柏崎刈羽原子力発電所6号及び7号炉審査資料	
資料番号	KK67-0034 改38
提出年月日	平成28年10月18日

柏崎刈羽原子力発電所 6号及び7号炉

重大事故等対策の有効性評価について

図3 水張り水深と連続層堆積高さの関係※

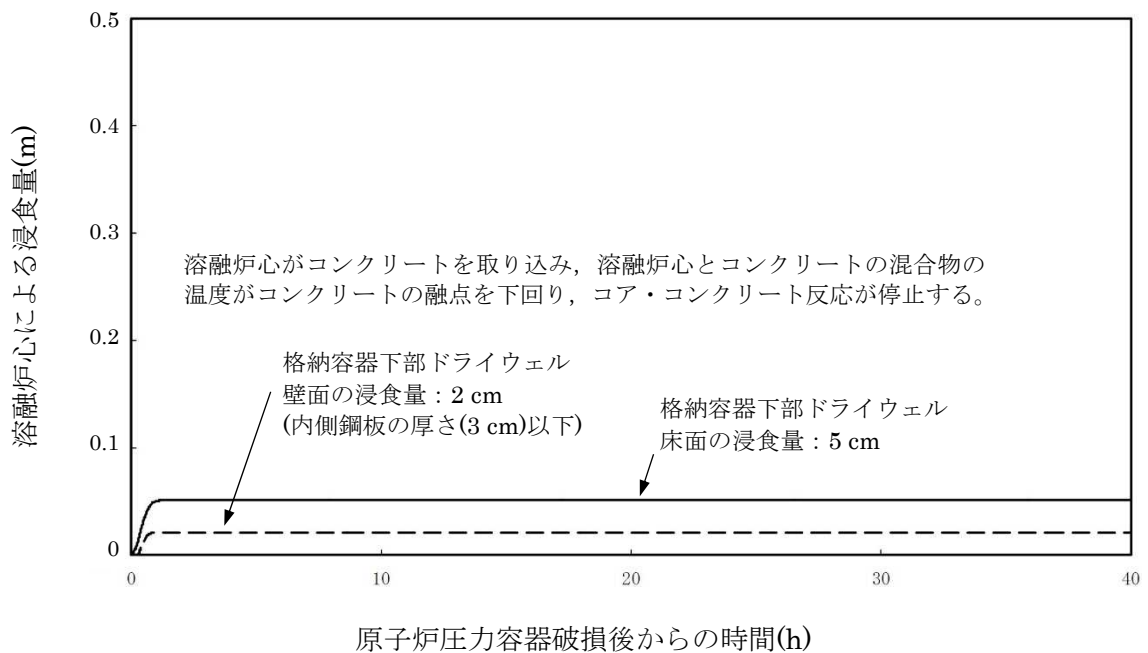
上記の評価条件を元に、水張り水深と熔融炉心落下量をパラメータとして、連続層堆積高さを評価した。評価結果を図 3 に示す。

評価結果を上記の初期水張りの水位の設定目安に照らすと、初期水張りの水位が 2m 程度の場合、熔融炉心落下量が全炉心の 70% であれば連続層の高さを 15cm 以下にすることができ、初期水張りの水位が 3m 程度の場合、熔融炉心落下量が全炉心の 100% の場合でも連続層の高さが 15cm 以下になることを確認した。

以上の結果を考慮し、初期水張りの水位は 2m としている。有効性評価では熔融炉心が全量落下するものとして評価しているものの、落下割合には不確かさがあることや熔融炉心落下後には崩壊熱相当の注水を実施する手順としていること及び実機スケールではクラストへの水の浸入に期待できるという知見を踏まえると、現状の初期水張りの水位の設定は妥当と考える。また、2m の初期水張りについては、事象発生から熔融炉心落下までの時間余裕の中で十分に対応可能な操作である。

図 4 格納容器下部壁面及び床面の浸食量の推移

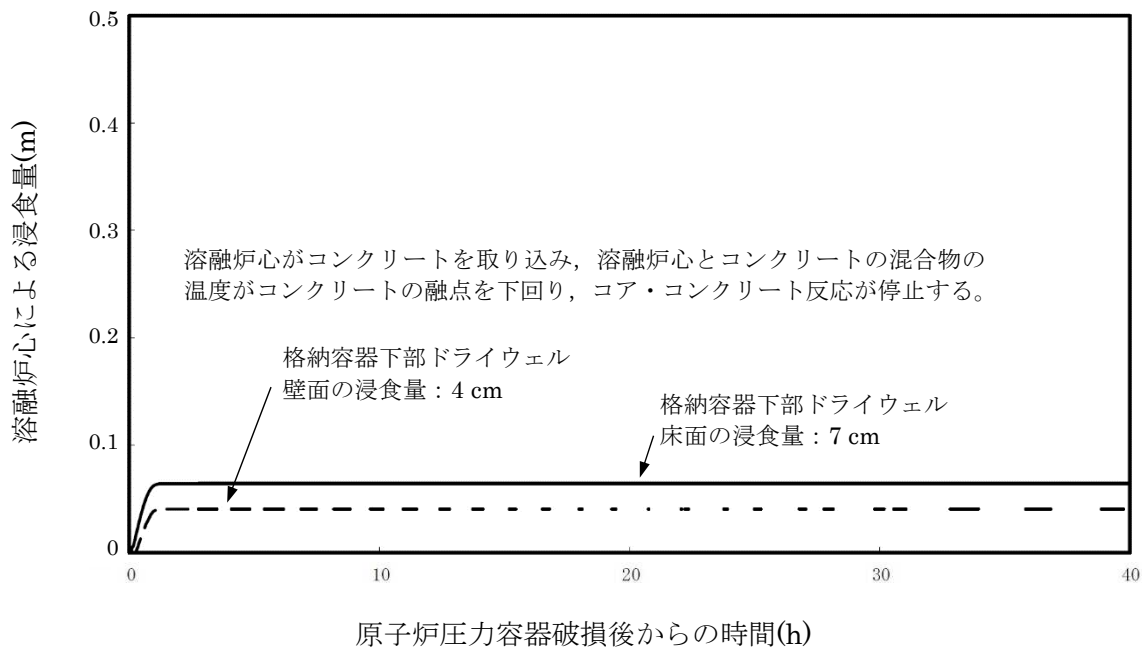
また、柏崎刈羽原子力発電所 6 号及び 7 号炉について、MCCI に対して保守的な評価条件を設定した上で、初期水張りの有効性を感度解析によって確認している。初期水張りの水位を 2m とした場合について、熔融炉心は全量落下するものとし、熔融炉心の崩壊熱を事象発生から 6 時間後として、上面熱流束を格納容器圧力への依存性を考慮しない 800kW/m² 相当とした場合であっても、MCCI による浸食量は数 cm（床面 5cm、壁面 2cm）であり、初期水張りが遅れた場合を想定し、初期水張りの水位を 1m とした場合であっても MCCI による浸食量は数 cm（床面 7cm、壁面 4cm）に留まることを確認していることから、現状の初期水張りの水位の設定に問題は無いものとする。感度解析の結果を図 4 に示す。

図5 水蒸気爆発によるエネルギーの変化 (初期水張り水位 7m)

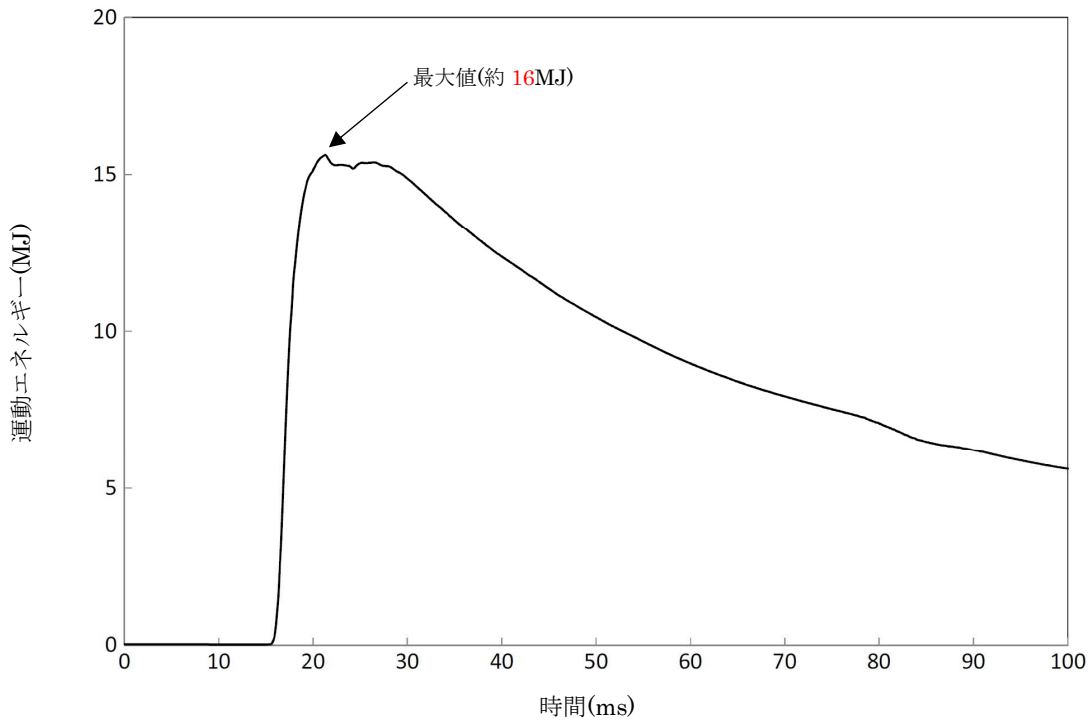
水蒸気爆発によって格納容器下部の水に伝達される運動エネルギーの評価結果を図5に示す。最大値は約16MJであり、水位2mの場合(約7MJ)と比べて約2倍に増加している。

図6 水蒸気爆発による格納容器下部内側鋼板の応力の変化 (初期水張り水位 7m)

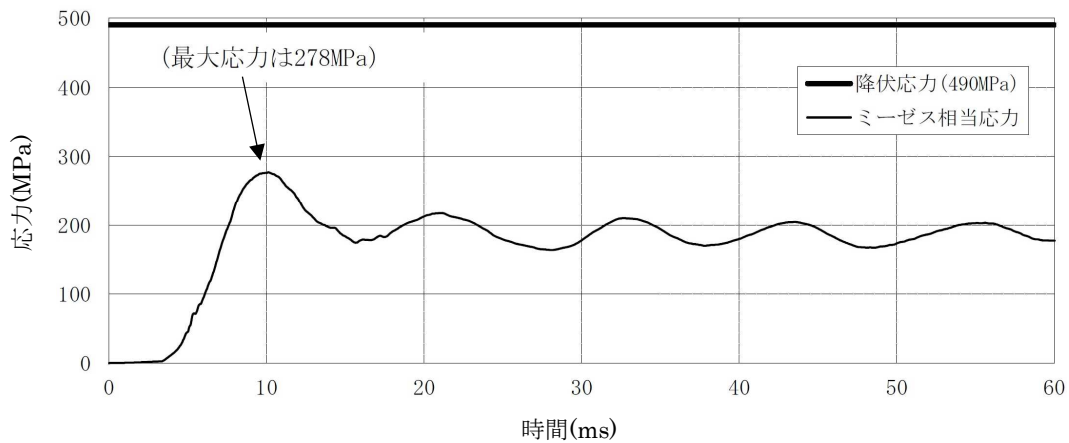
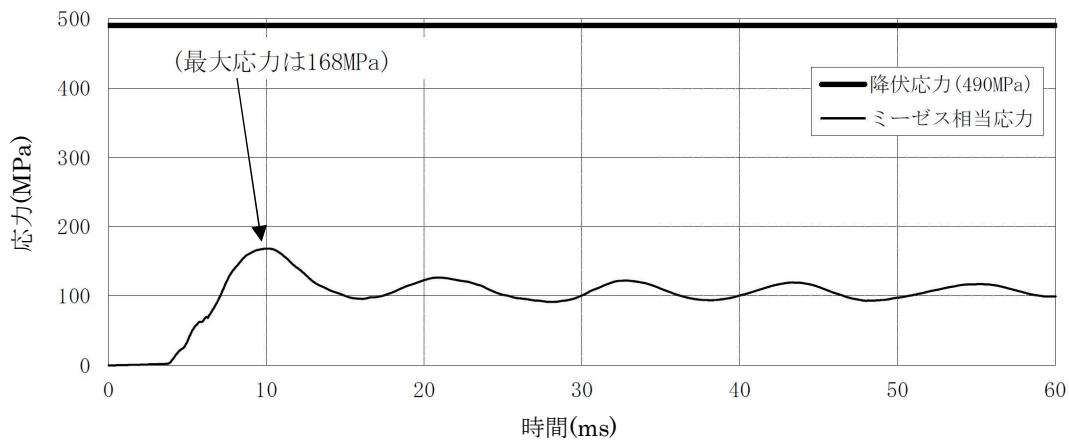
このエネルギーを入力とした応力の解析結果を図6及び図7に示す。格納容器下部ドライウエルの内側鋼板の最大応力は約278MPaであり、水位2mの場合の約32MPaと比べて約9倍に増加している。また、格納容器下部ドライウエルの外側鋼板の最大応力は約168MPaであり、水位2mの場合の約25MPaと比べて約7倍に増加している。格納容器下部ドライウエルの内側鋼板の降伏応力(490MPa)を十分に下回っており、格納容器破損に至るおそれはないと考える。

図 8 原子炉格納容器下部の空間部の格納容器圧力及びひびボイド率の変化 (初期水張り水位 2m)

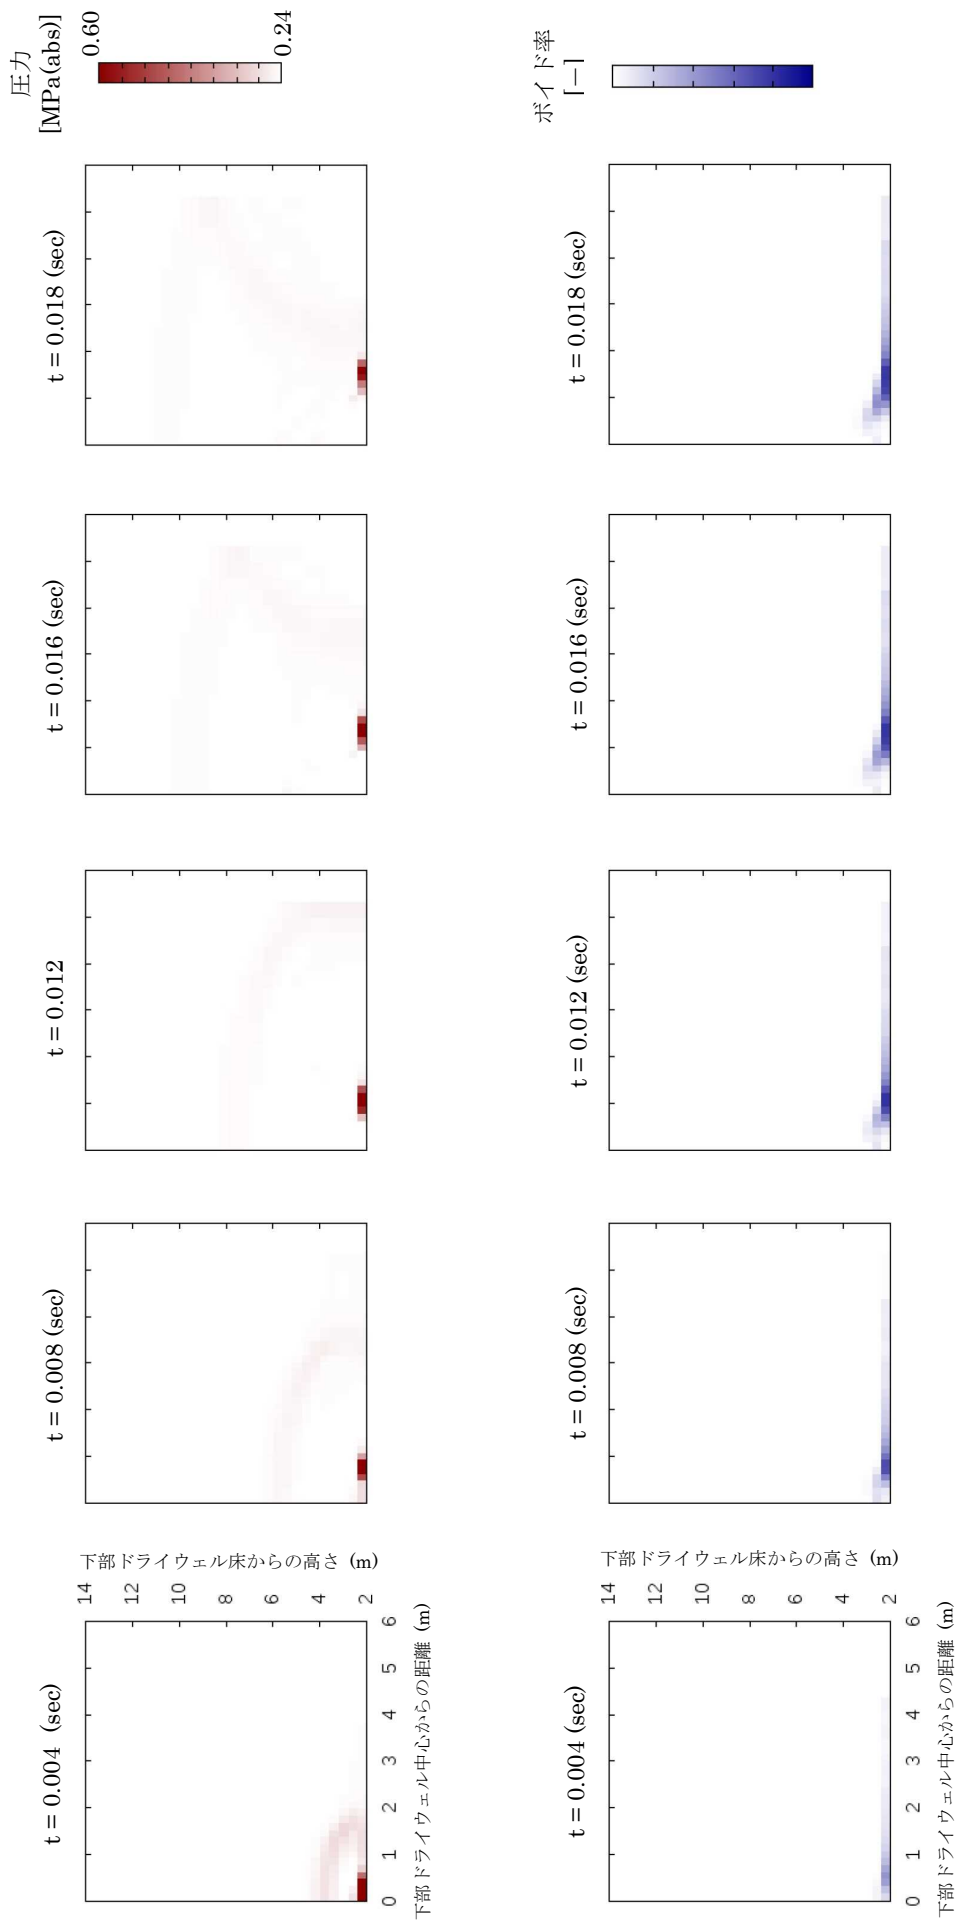
水蒸気爆発が発生した際の気相部の挙動については、JASMINEコードを用い、添付資料3.3.2の評価条件(初期水張り水位2m)における、原子炉格納容器下部の空間部での格納容器圧力及びボイド率変化を評価した。評価結果を図8に示す。水蒸気爆発時の粗混合粒子の細粒化と伝熱により、爆発源の膨張に伴う圧力波が伝播する。圧力波は減衰するため、原子炉圧力容器底部に到達する時点では0.30MPa[abs]以下となる。0.30MPa程度の圧力波によって原子炉圧力容器が損傷に至ることは想定し難いことから、圧力波による原子炉圧力容器への影響は無視できる程度と考える。原子炉格納容器への影響については、原子炉格納容器の構造上、原子炉格納容器下部において発生した圧力波が減衰されないまま原子炉格納容器上部に到達することは考えにくい。仮に0.30MPa程度の圧力波が原子炉圧力容器上部の壁面に到達しても、原子炉格納容器の限界圧力(0.62MPa[gage])未満であることから、原子炉格納容器が破損に至ることは無い。また、ボイド率からは水蒸気爆発に伴う水位の変化は1m未満であることが確認できることから、水面の上昇による原子炉圧力容器への影響は無いものと考えられる。

図 9 格納容器圧力の推移 (初期水張り水位 7m)

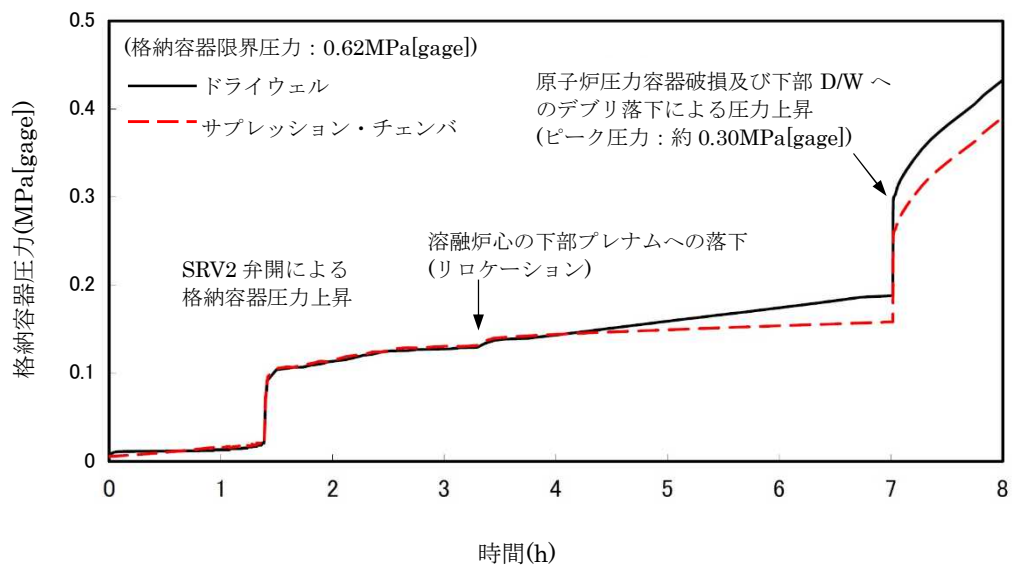
格納容器圧力の評価結果を図9に示す。RPVが破損して、熔融炉心が格納容器下部ドライウエルの水中に落下する際に圧力スパイクが生じているが、圧力スパイクのピーク圧力は約0.30MPaであり、水位2mの場合の約0.47MPaよりも低くなっている。

この理由としては、初期水張り水位の上昇によって格納容器下部ドライウエルの水量が多くなり、熔融炉心の粗混合量が増加し、水への伝熱量が増加したものの、落下した熔融炉心の周囲のサブクール状態の水量が増加したことによる効果が、熔融炉心落下時の水温上昇とそれに伴う蒸気発生を緩和する側に作用し、ピーク圧力が抑制された可能性が考えられる。

以上の結果から、格納容器下部ドライウエルの水位を現状の初期水張りの水位である2m以上に上昇させた場合であっても、FCIによって格納容器が破損に至る恐れは無いと考える。このことから事故対応におけるドライウエルスプレイ等の運転操作に対して、FCIの観点からの制約は生じない。

変更前

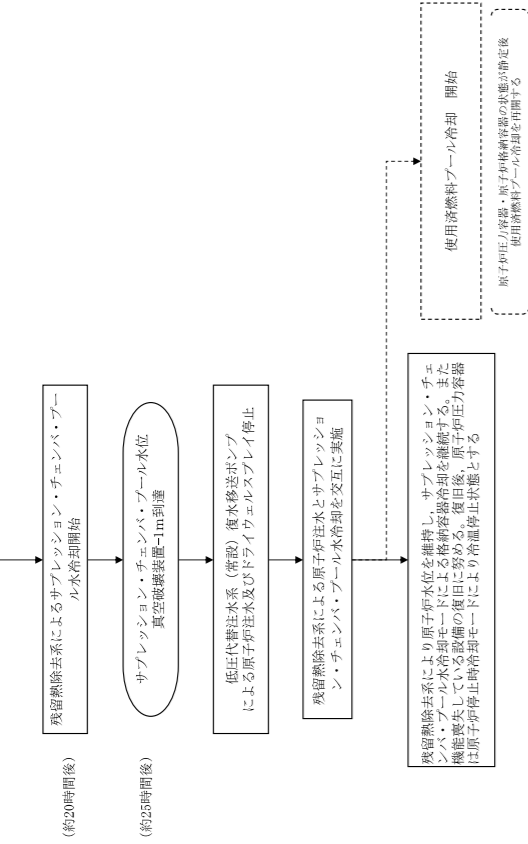
【変更箇所】

※変更前，変更後を示す。

※16

解析上、残留熱除去系による原子炉格納容器の除熱を確認するために、サブプレッション・チェンバ・プール水位が真空破壊装置到達前にドライウエルスブレイを停止することを想定する

図6 燃料被覆管温度の推移 (事象発生から 400 秒後まで)

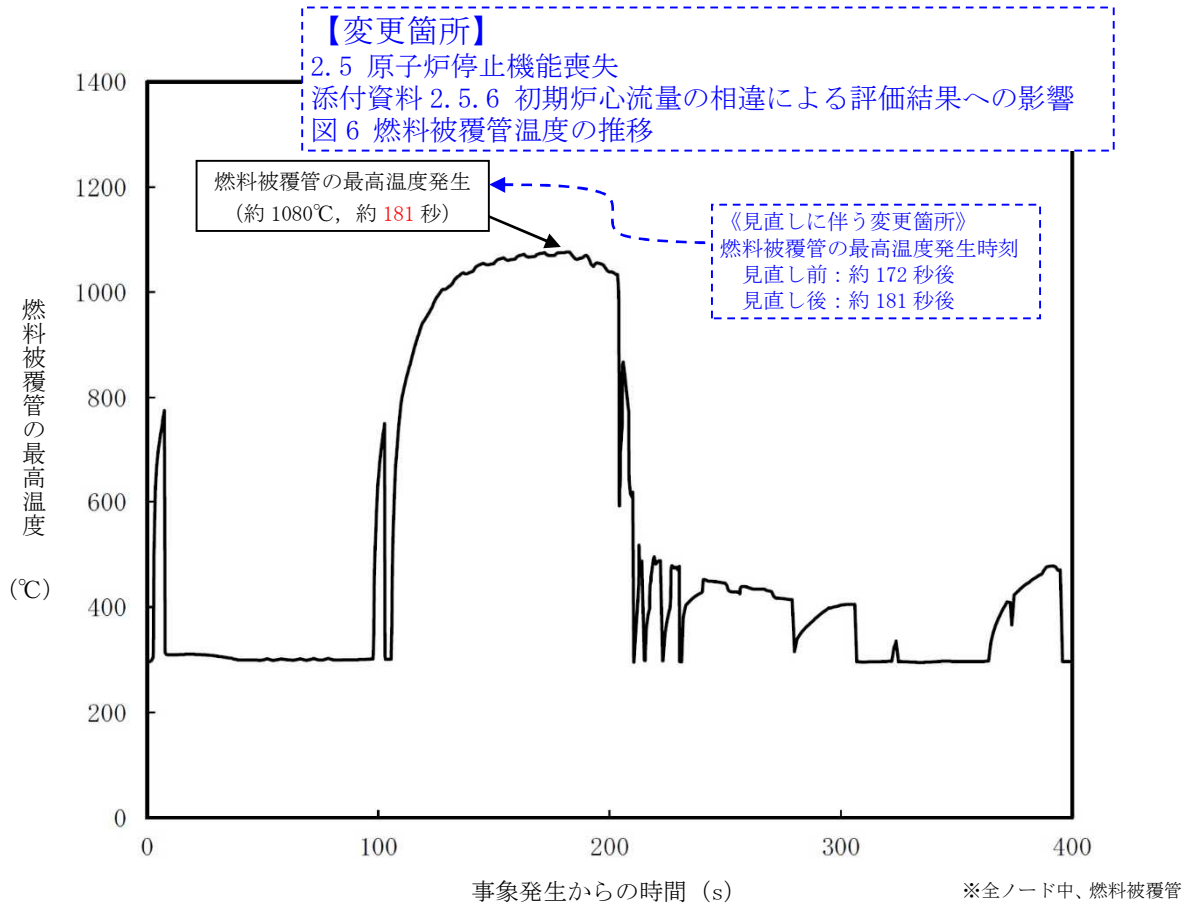
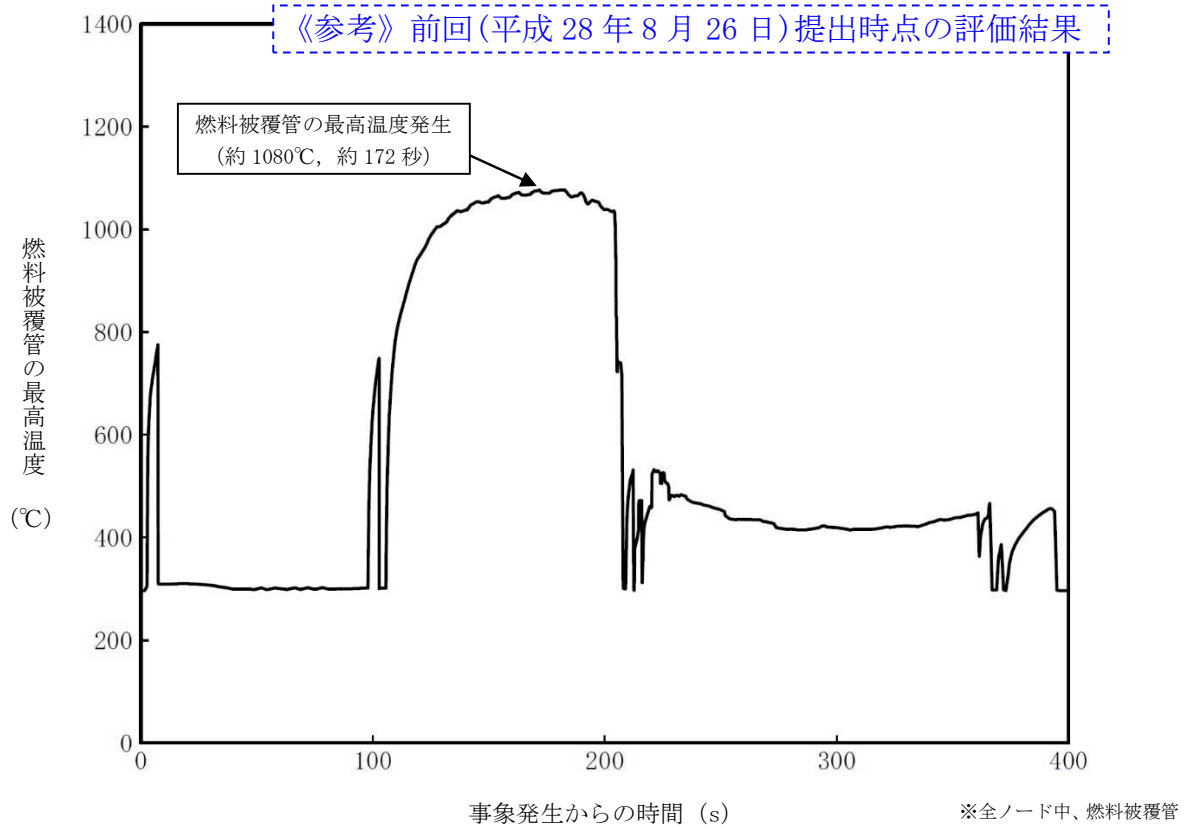
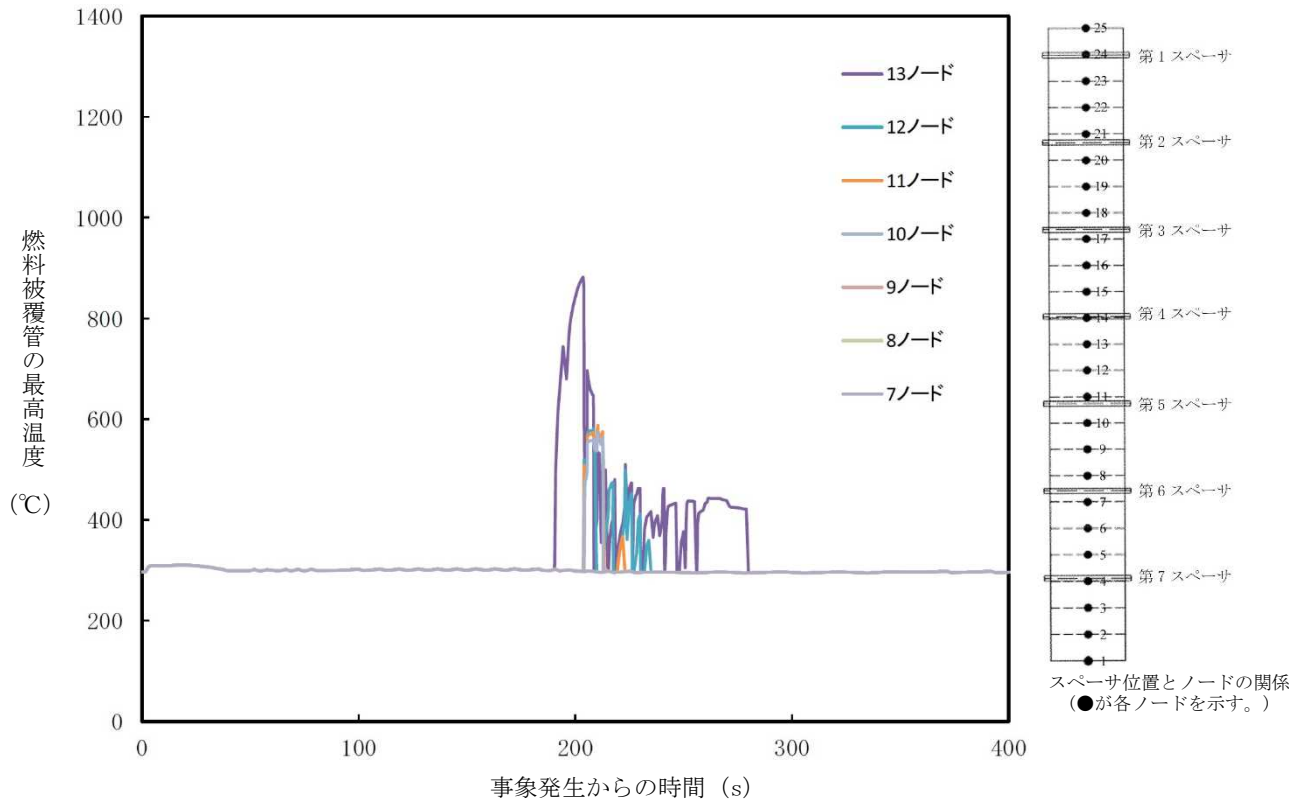
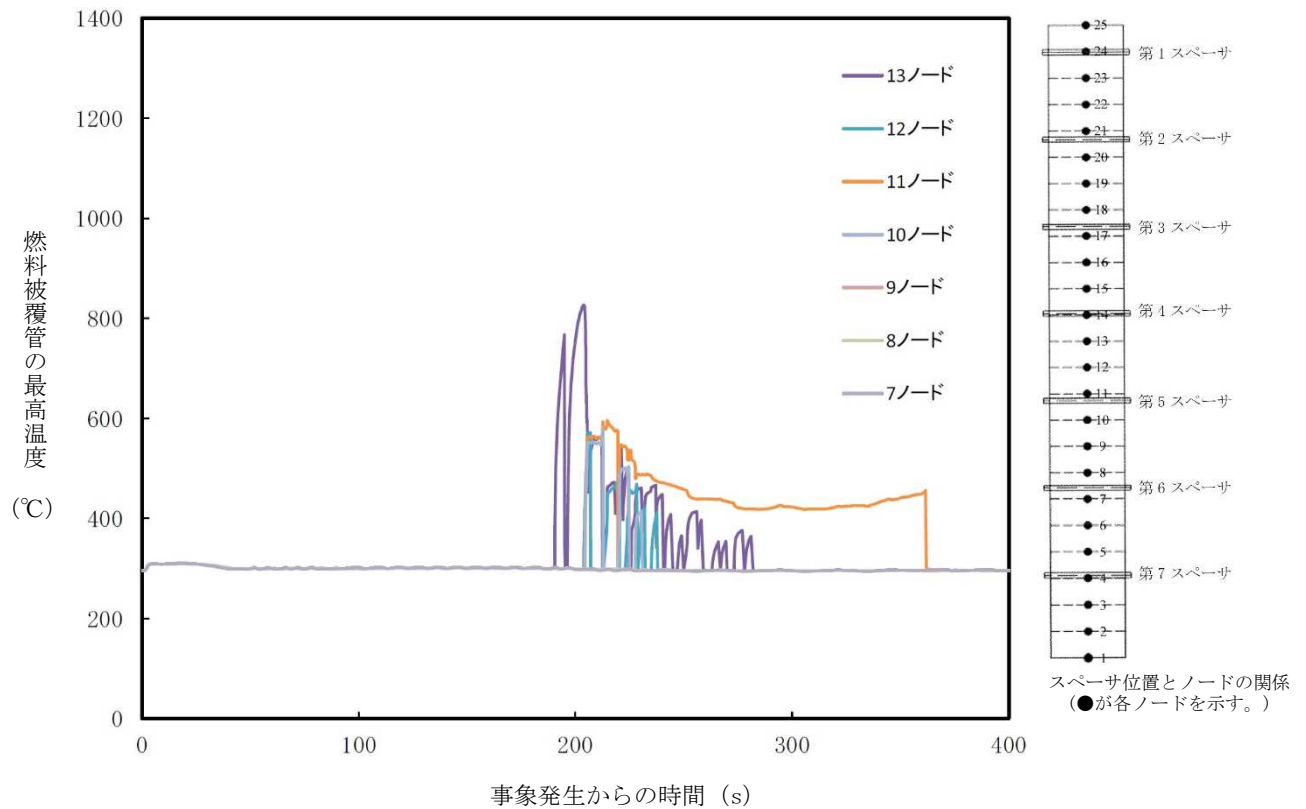
《参考》変更前後の7～13ノードの燃料被覆管温度の推移
